Dodatek č. 1

Smluvní strany tímto prohlašují, že dne 29.04.2020 uzavřeli smlouvu o dílo, jejímž předmětem je provedení stavebních prací na veřejné zakázce s názvem: „**III/1016 Strančice - Kunice**“ (dál jen „**Smlouva o dílo**“). Na základě dohody smluvních stran a ve vazbě na čl. XV. odst. 14.1 Smlouvy o dílo, uzavírají smluvní strany tento dodatek č. 1 ke Smlouvě o dílo (dále jen „**Dodatek č. 1**“).

III/1016-Strančice - Kunice

Změnový list

Návrh řešení

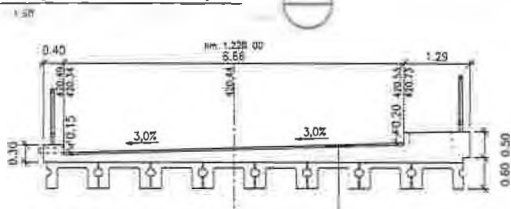
V PDPS byla navržena sanace levé mostní římsy mostu ev. č. 1016-2. Po odbourání konstrukčních vrstev vozovky byl zjištěn stav skrytých částí římsy horší než v PDPS předpokládaný.

AD souhlasí se změnou řešení opravy mostu – provedení kompletně nové římsy a osazení nového zábradlí, a to zároveň i na pravé mostní římsce, dle přiložených výkresů.

1. Vzorový příčný řez se zpracováním navržených změn

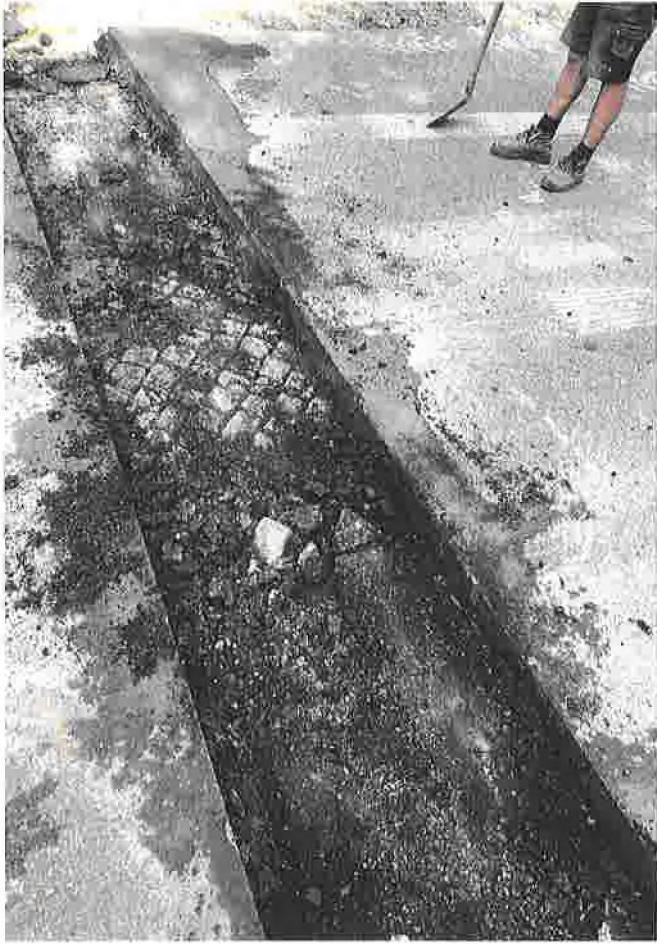
Během realizace stavby byly při demolici stávající vozovky v úseku ZÚ km 0,031 - km 0,869 odkryty betonové pasy nad inženýrskými sítěmi (vodovod, plynovod), které nemohly být při tvorbě PD známy, protože byly skryty pod stávající vozovkou a vozovka nevykazovala poruchy, které by poukázaly na heterogenní podloží (viz příloha č.9 - zápis z KD č 13). Existence pasů nebyla zmíněna v žádných podkladech, které měl projektant zadávací PDPS k dispozici (viz příloha č. 15 - fotodokumentace)

Na základě zastiženého stavu byla projektantem (autorským dozorem) navržena změna technologie rekonstrukce vozovky (viz doklad č 14 - vyjádření AD). Ve svém vyjádření AD podrobně popisuje důvod a nové technické řešení rekonstrukce komunikace a dokládá nové výkresy RDS (vzorové řezy).
